これまでの委員からの質問への回答 (第2回分科会実施後の佐藤委員による質問)

2022年4月25日

第2回分科会実施後の佐藤委員による質問

UTの探傷、解析について

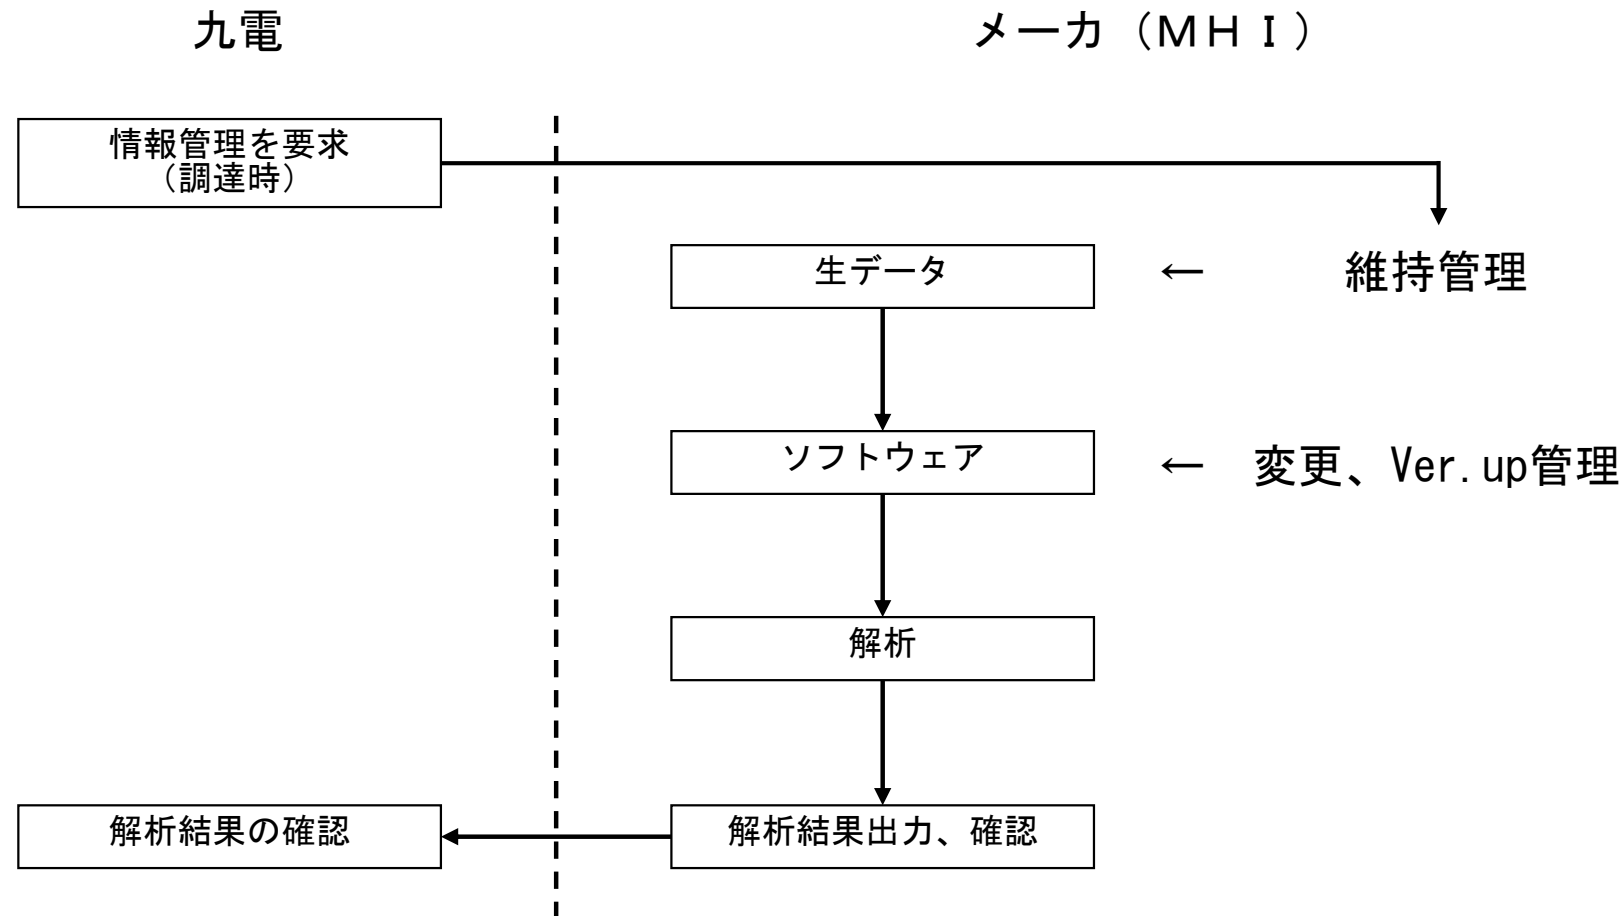
以下の説明において正しくない部分があれば適宜修正して、実態の説明をお願いしたい。

UTの探傷は、複数の探触子を含んだパッケージを「1個」として数え、そのようなパッケージ2個によって同時に走査しているとの説明を現場で受けたと理解する。この説明から、検査に採用されているUTは、フェーズドアレイではなく、垂直と射角の入射角が一定の探触子によるものと推測した。また、そのような探触子のパッケージは垂直の探触子を中心に、その上下左右からそれぞれ入射する少なくとも合計4個の斜角の探触子で構成された構造であると推測する。したがって、UTの信号は少なくとも10チャンネルから同時に発信されることになり、それらを1、2名の検査員が常時オンラインで監視することはできない。

そこで通常現場の検査員は、それぞれの探触子からの信号をオンラインで監視する代わりに、それらを元に2次元の平面に対しエコーの強度をカラー・コード化して画像化し、そのようにして得た画像(Cスキャン・マッピング)を観察して暫定的に評価し、異常を検知した場合に、当該箇所の生データ(Aスキャン)をオフラインで確認するという方法が用いられる。よって、川内2号機の原子炉圧力容器のUTもこのようにして行われているものと推測する。

現場の実務は三菱殿に委託されているとの説明だったので、検査員は三菱殿所属のUTのレベル2資格者であり、保存されたデジタル情報は、インターネット、または専用の無線か有線を介して上位のUT検査技術者（レベル3資格者）に送られてレビュー、承認され、その結果が九州電力殿の担当者に届けられるものと推測する。

質問事項 追 1－7	UTの探傷、解析について
回答	御認識のとおり、フェーズドアレイではなく、入射角が一定の探触子を使用している。 探傷装置は2台（2パッケージ）あり、1パッケージあたり、垂直1個、45° 2個、60° 2個、70° /50° 2個の計7個であり、データ採取中は、7chとも探傷モニタに表示し、全チャンネルにデータ採取不良（データ抜けや外乱ノイズ等）がないか探傷員2人／台程度で確認している。 採取したデータは解析員が解析PCにて確認（2次元カラー表示されたB，Cスキャン）後、異常を検知した場合、当核箇所生のデータ（Aスキャン）を確認し、欠陥の有無等を評価している。 現場の実務は、御認識のとおりであり、三菱重工業殿のUTレベル2以上の資格者が探傷員としてデータ採取し、採取したデータは専用回線を介してUT試験評価員（UTレベル3資格者）にてレビュー、確認、判定する。判定された結果は記録にまとめて弊社担当者へ提出される。

BMIのECT探傷範囲について

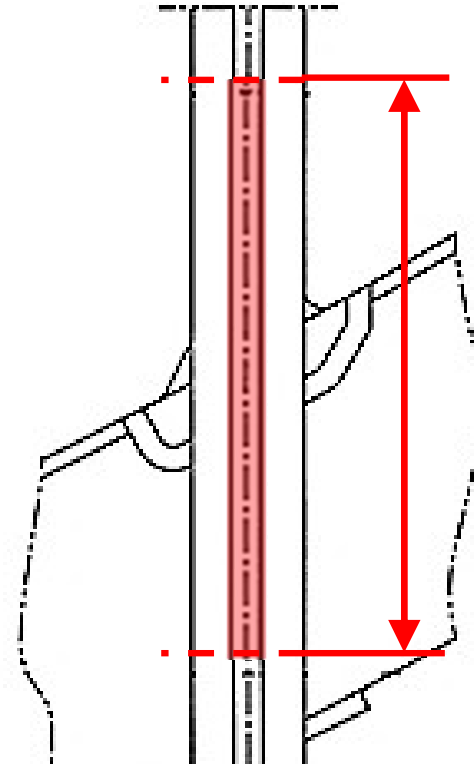
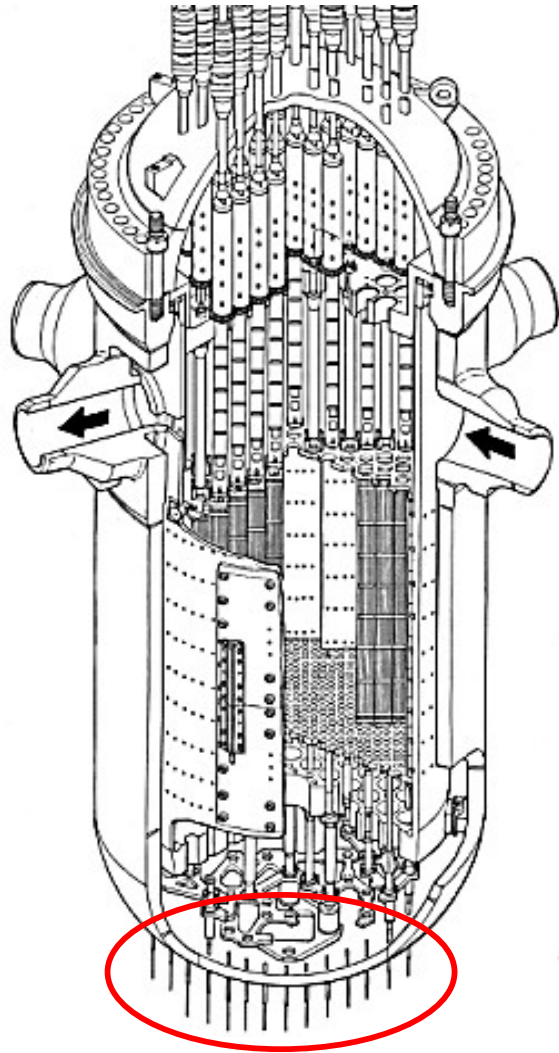
質問事項 追 1－1 1	RV特別点検におけるBMIのECT探傷範囲を図示して頂きたい。
回答	次頁に示す。

試験対象は、BMI（炉内計装筒）の全数（50本）
J溶接部周辺の熱影響部を含む範囲を探傷

ノズルコーナーのECT探傷範囲について

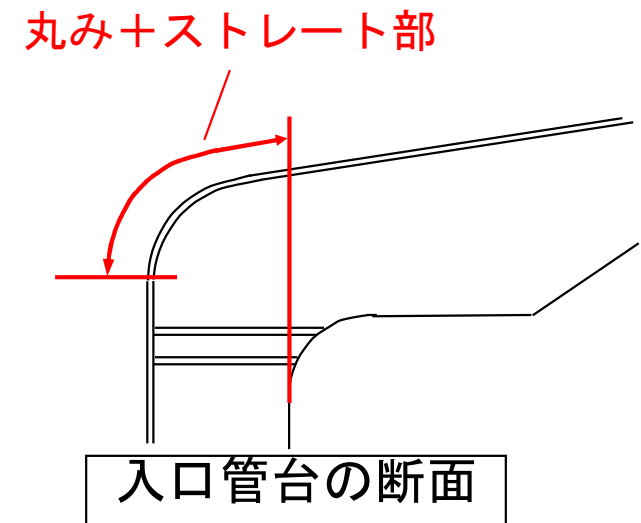
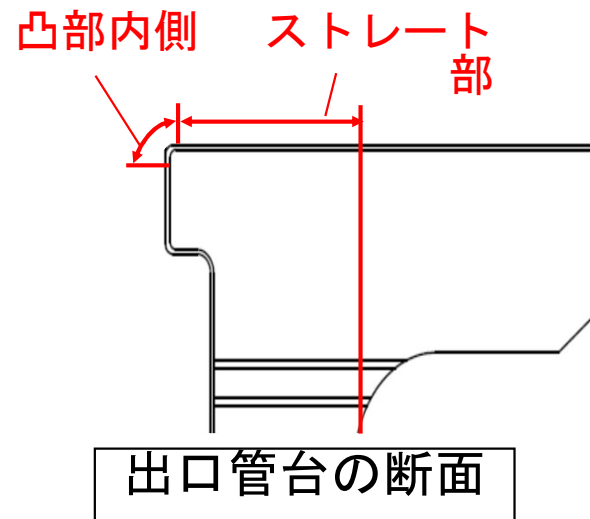
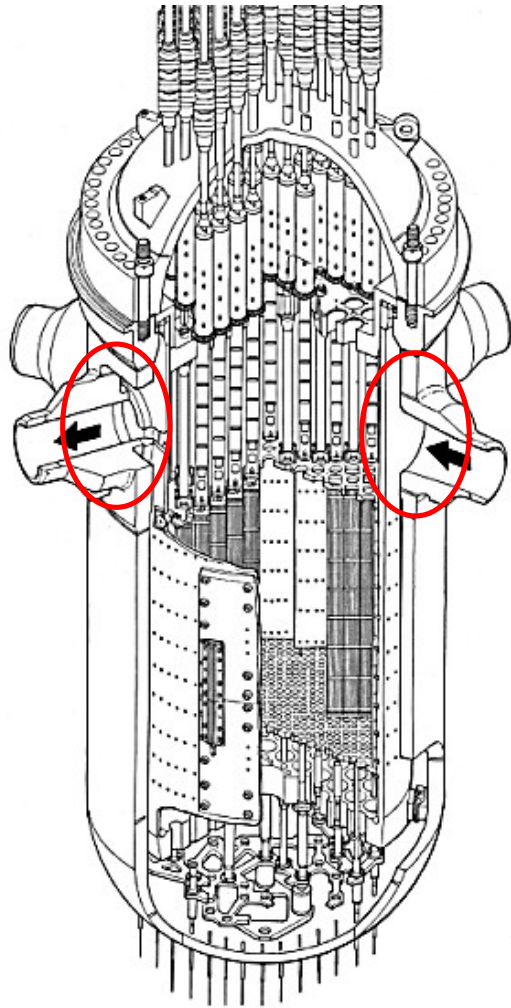
質問事項 追1－14	RVノズルコーナーの探傷範囲を図示して頂きたい。
回答	次頁に示す。

一次冷却材ノズルコーナー部の点検範囲は物理的なコーナー部
及びノズル側内面の胴の板厚まで

一次冷却系で高低温水合流による高サイクル熱疲労の評価対象部位、疲労累積係数（UF）、及び検査内容を以下に示す。

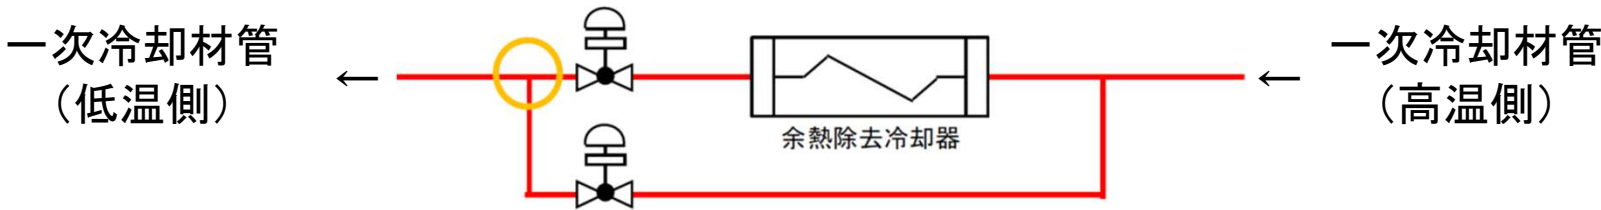
質問事項 追1－16	一次冷却系で、熱疲労を生じやすい部位がどこかを示し、そのような検査が実施されているかを教示して頂きたい。
回答	次頁に、一次冷却系で高低温水合流による高サイクル熱疲労の評価対象部位、疲労累積係数（UF）、及び検査内容を以下に示す。

機器名	部位	川内 1 号機	川内 2 号機	検査内容
		30年目（UF 値）	30年目（UF 値）	
ステンレス鋼配管	余熱除去冷却器出口・バイパスライン合流部	0. 679	0. 725	漏えい確認
